# 核燃料物質使用変更許可申請 (応用試験棟)

## 現状と図面の齟齬に係る補足説明

令和 5年 6月1日

国立研究開発法人日本原子力研究開発機構  
核燃料サイクル工学研究所  
環境技術開発センター

図22.1 中レベル, 低レベル, 極低レベル廃液の相互関係

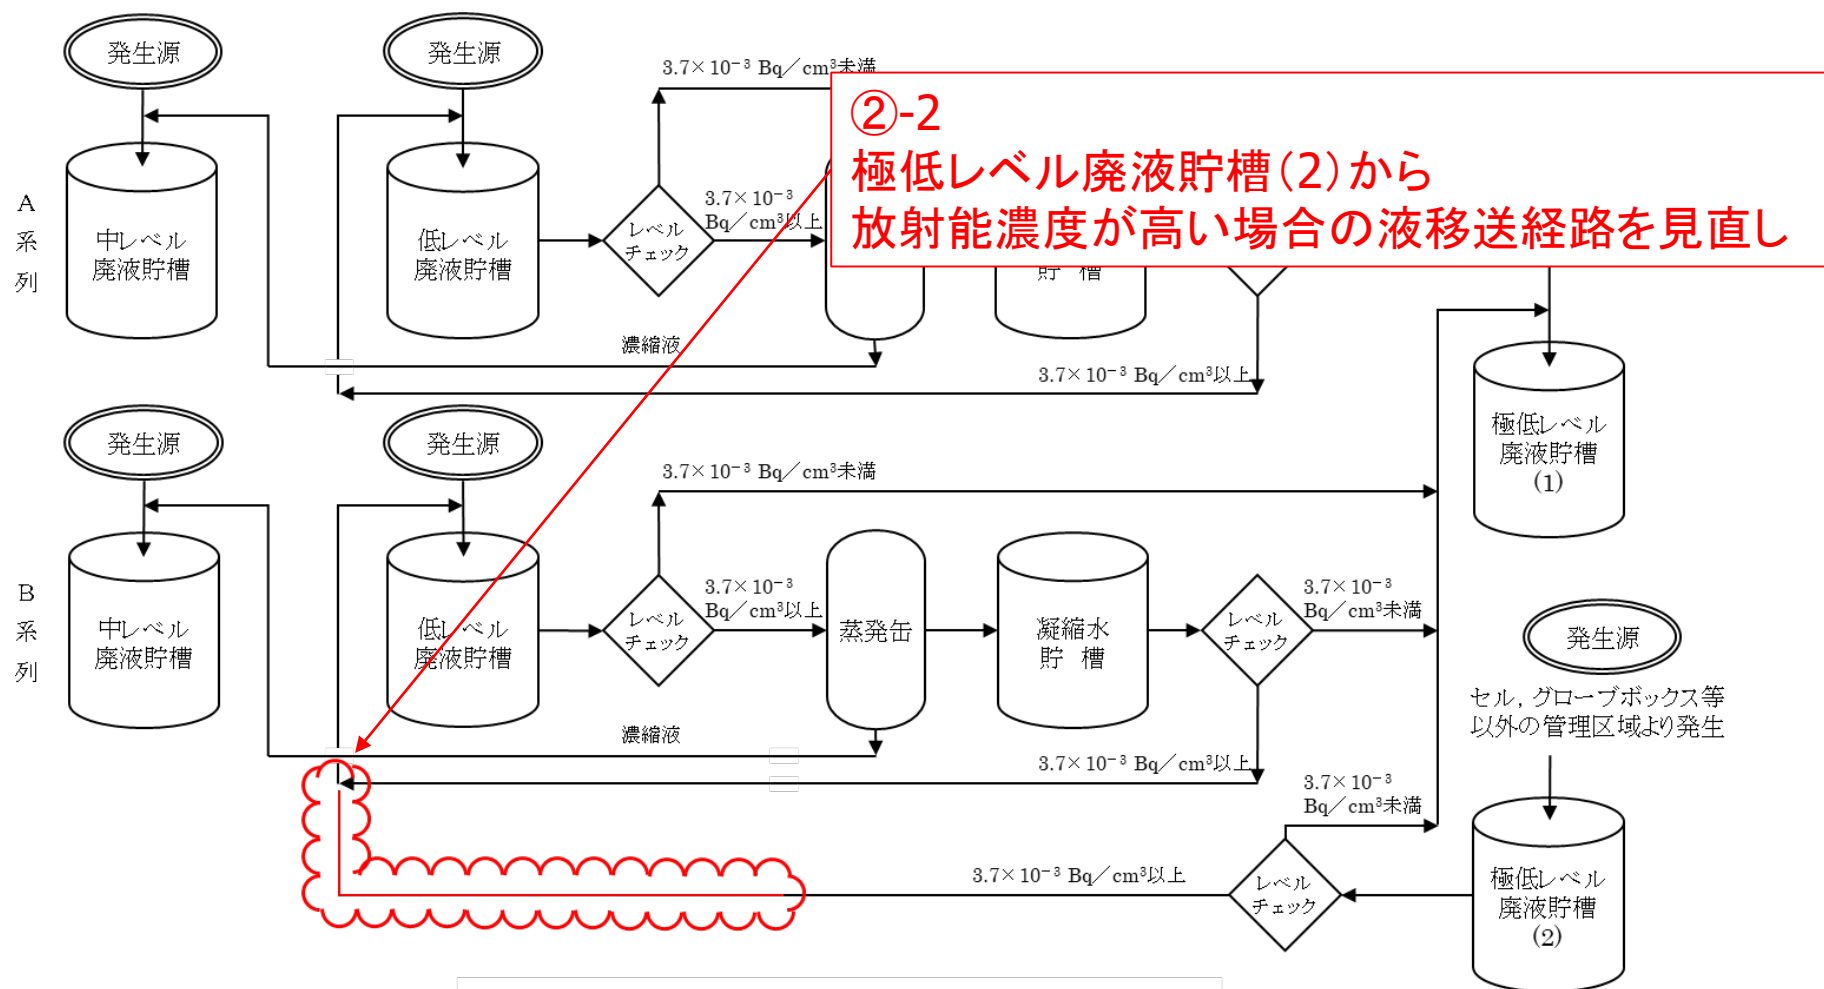
- ✓ 本文図面 図9-2-3 廃液系統図について、一部配管ルート~~の修正、削除~~。
- ✓ 添付書類1 [22]廃棄施設 2.2.4 極低レベル廃液及び図22.1 中レベル、低レベル、極低レベル廃液の相互関係について、放射能濃度が基準値以上の廃液を蒸発缶に戻す際、低レベル廃液貯槽を経由するよう変更。

極低レベル廃液貯槽(2)から  
放射能濃度が高い場合の液移送経路を見直し

②-2 極低レベル廃液貯槽(2)から蒸発缶への液移送配管を削除、  
極低レベル廃液貯槽(2)から放射能濃度が高い場合の液移送経路見直し

極低レベル廃液貯槽には、原則として、ほとんど放射性物質を含まない廃液しか貯留されないが、万が一レベルの高いものが混入した際の対応として、レベルチェックを行い、基準を超えるものを低レベル廃液として蒸発缶処理を行い、中レベル廃液と極低レベル廃液に分割することとしている。一旦低レベル貯槽へ移送することにより、他の低レベル廃液と合わせて蒸発缶処理をすることで合理化を図っており、また、レベルチェックも多重化されることになるため、運用としては保守的である。さらに、使用施設等の位置、構造及び設備の基準に対する適合性として「水中の放射性物質の濃度を低減できるよう、使用施設等において発生する放射性廃棄物を処理する能力」に影響を与えるものではないため、安全上の問題はない。

なお、極低レベル廃液貯槽(2)に一時貯蔵された廃液は放射能濃度を確認の上、極低レベル廃液貯槽(1)へ移送する。もしも、放射能濃度が $3.7 \times 10^{-3} \text{ Bq/cm}^3$  以上の  
場合はB系列の低レベル廃液貯槽を経て、蒸発缶へ戻し、既述の操作を行う。
